## CREATION D'UNE PISTE CYCLABLE MULTIFONCTIONNELLE COMMUNAUTE DE COMMUNES USSES ET RHONE (74)

### COMPTE-RENDU – COMITE DE PILOTAGE DU 12 JUILLET 2019

**Phase Diagnostic : Présentation du tracé – Aspects réglementaires**

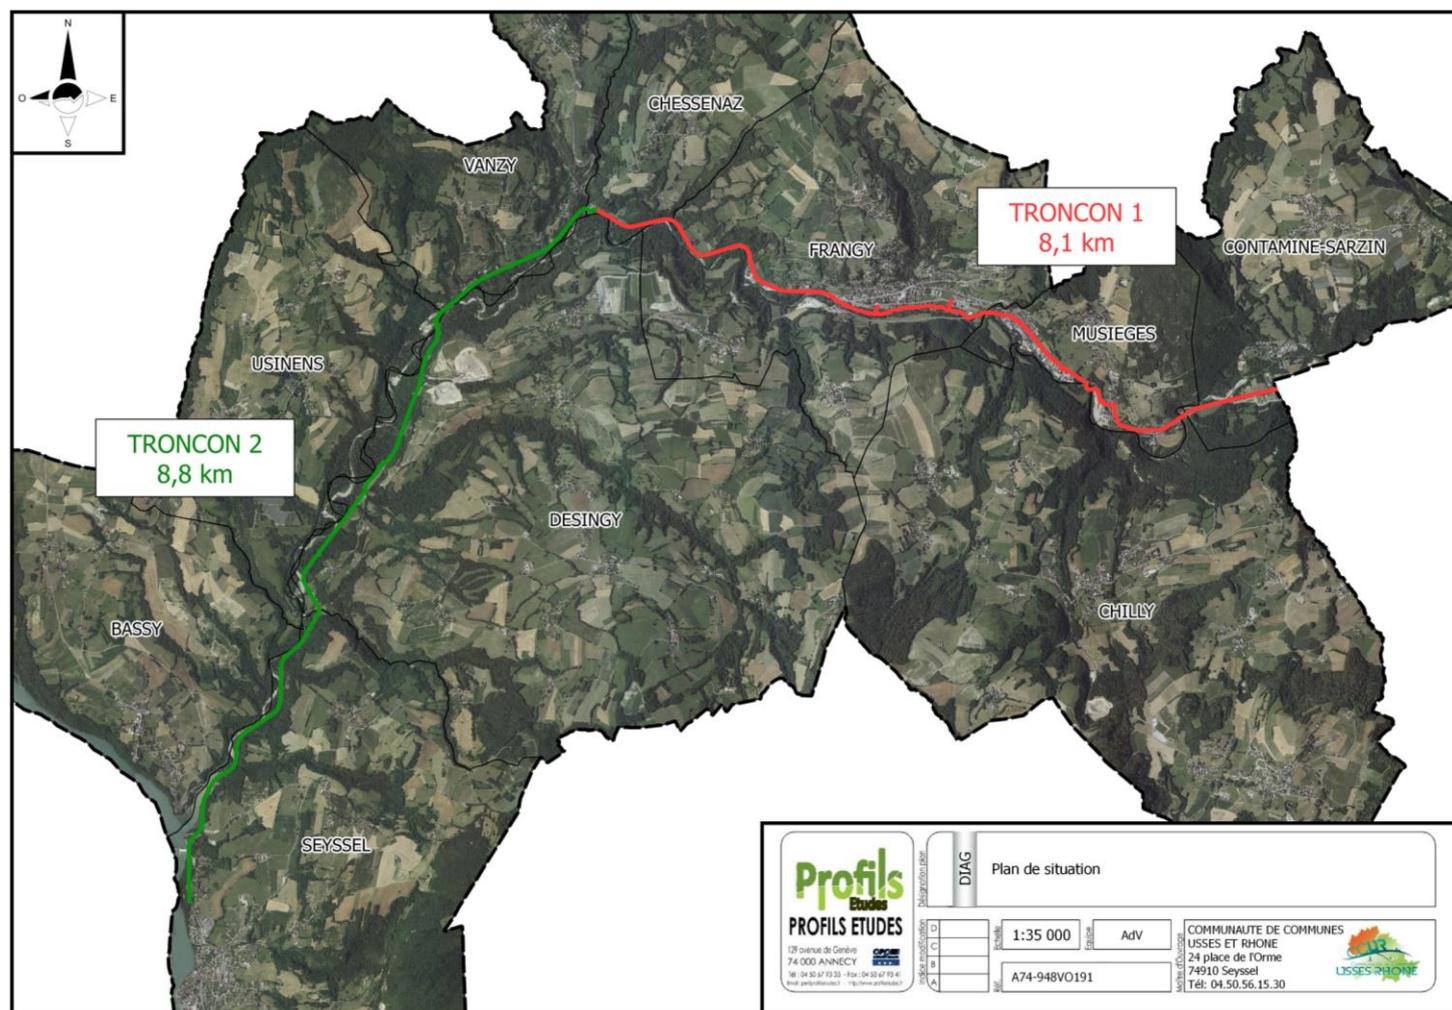
Jean-Yves MÂCHARD (VP Finances, CCUR) rappelle que la CCUR souhaite que la véloroute soit prioritairement sous la forme d'une voie verte plutôt qu'en voie partagée comme cela peut être le cas dans les départements voisins.

La MOE présente la coupe type de l'aménagement hors agglomération avec une distance de 2 m entre le marquage de la chaussée et la voie verte, soit 1,75m de bande dérasée (BD) et 0,25m pour un dispositif de sécurité.

M. GIROD indique que la bande dérasée (BD) devrait faire 2m avant un éventuel dispositif de sécurité. La MOE indique suivre précisément le guide d'Aménagement des Routes Principales. La BD de 2m correspondrait aux travaux neufs et la BD de 1,75m serait acceptable pour des aménagements sur route existante, ce qui est le cas ici. L'espace nécessaire entre la chaussée et la voie verte sera confirmé par le CD74 et les cas particuliers devront faire l'objet de discussions, notamment sur les dérogations possibles pour les cas particuliers. Il est en fait montré que l'impact de cette côte est important sur la teneur des aménagements à réaliser et l'empiètement dans l'espace naturel.
